SERVICE INFO – INA 0083

Apulaitekäytön alueelta

tulevan melun ehkäisy Ford Transit -malleissa

Autonvalmistajat:	Ford
Malli:	Transit
Valmistusvuosi:	2000 – 2007
Moottorit:	2.0 D
Tuotenumero:	535 0223 10

Kuva 1: Kiinteän hihnapyörän vaihto laturin vapaapyörään

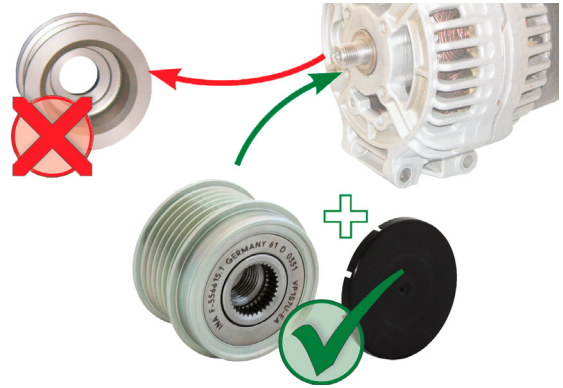
Moniurakiilahihnan voimakkaiden dynaamisten liikkeiden seurauksena voi autoissa, joissa on laturin kiinteä hihnapyörä, esiintyä voimakasta melua.

Schaeffler Automotive Aftermarket suosittelee kyseisissä autoissa laturin kiinteän hihnapyörän vaihtamista laturin vapaapyörään 535 0223 10.

Kuva 2: Asennettaessa laturin vapaapyörä Bosch-laturiin on käytettävä toimituksen mukana tulevaa 1,4 mm paksua välikelevyä!

Teknisenä ratkaisuna on Schaeffler Automotive Aftermarketin tarjonnassa näihin autoihin sopiva laturin vapaapyörä. Se vähentää apulaitekäytön dynaamista kuormitusta ja rajoittaa siten melun syntymä.
